Vatnsendahvarf – tillaga að deiliskipulagi Helstu breytingar í kjölfar samráðs á forkynningarstigi

Dags. 16. febrúar 2023

Minnisblað

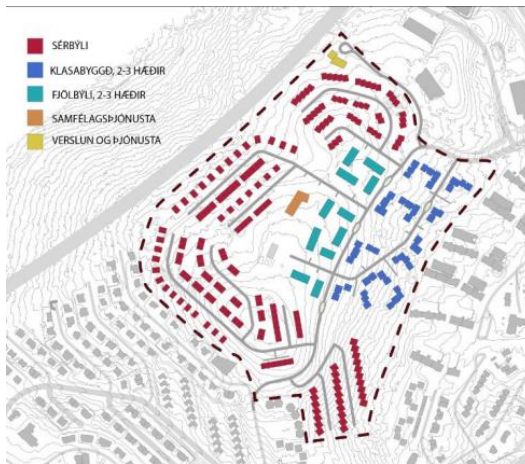
Staðsetning og fyrirkomulag íbúða og íbúðategunda hefur breyst í takt við uppfærða landnotkun og breytingar sem lýst er hér að ofan.

Deiliskipulagstillagan gerir ráð fyrir að fjölbýlishús liggi að athafnasvæði í Turnahvarfi í stað sérbýlishúsa. Klasabyggð er vestarlega á svæðinu í góðum tengslum við aðliggjandi byggð í Hvörfum. Sérbýlishús eru áfram staðsett til suðurs og vesturs.
